S. EUFEMIA, P.TTA

1399

Descrizione prestazionale dell'intervento

Foto del rilievo

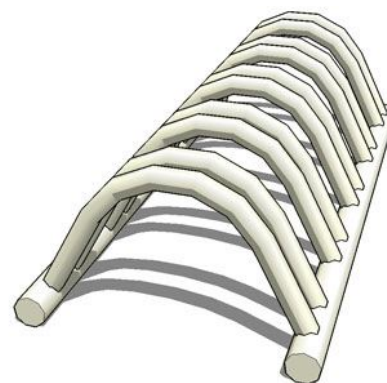
Ostacolo costituito da rastrelliera per sosta cicli e motocicli

Come conseguenza per l'allargamento del percorso pedonale sarà necessario lo spostamento della lastra gliela presente

Eliminare l'oggetto che costituisce barriera al passaggio pedonale.
